**Commission économique pour l'Europe**

**Forum mondial de l'harmonisation  
des Règlements concernant les véhicules**

**108<sup>e</sup> session**

**Règlement n° 110 (Organes spéciaux des véhicules alimentés au GNC)****Proposition de projet de série 02 d'amendements  
au Règlement n° 110****Communication de l'expert des Pays-Bas\***

## «Annexe 2A

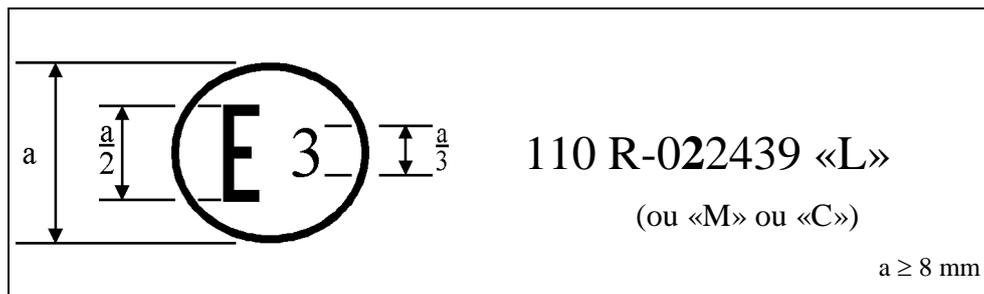
Annexe 2A, modifier comme suit:

La marque d'homologation ci-dessus, apposée sur un organe GNC ou GNL, indique que cet organe a été homologué en Italie (E 3), en application du Règlement n° 110, sous le numéro d'homologation 022439. Les deux premiers chiffres de ce numéro signifient que l'homologation a été délivrée conformément aux dispositions du Règlement n° 110 tel que modifié par la série 02 d'amendements.

Modèle A

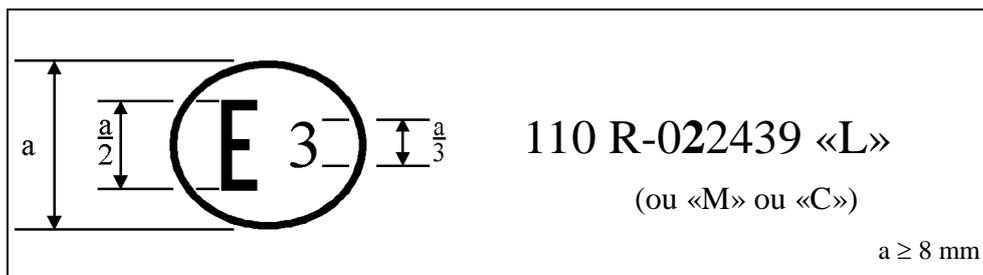
Annexe 2C, modifier comme suit:

La marque d'homologation ci-dessus, apposée sur un véhicule, indique que ce type de véhicule a été homologué en Italie (E 3) en ce qui concerne l'installation d'un système GNC/GNL pour l'alimentation du moteur au gaz naturel, en application du Règlement n° 110, sous le numéro d'homologation 022439. Les deux premiers chiffres de ce numéro signifient que l'homologation a été délivrée conformément aux dispositions du Règlement n° 110 tel que modifié par la série 02 d'amendements.

Modèle B

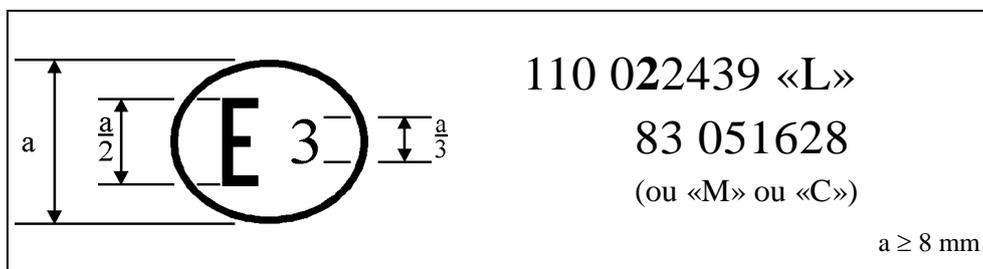
La marque d'homologation ci-dessus, apposée sur un véhicule, indique que ce type de véhicule a été homologué en Italie (E 3) en ce qui concerne l'installation d'un système GNC/GNL pour l'alimentation du moteur au gaz naturel, en application du Règlement n° 110, sous le numéro d'homologation 022439. Les deux premiers chiffres de ce numéro indiquent que l'homologation a été accordée conformément au Règlement n° 110 tel que modifié par la série 02 d'amendements. De plus, le Règlement n° 83 comprenait la série 05 d'amendements.
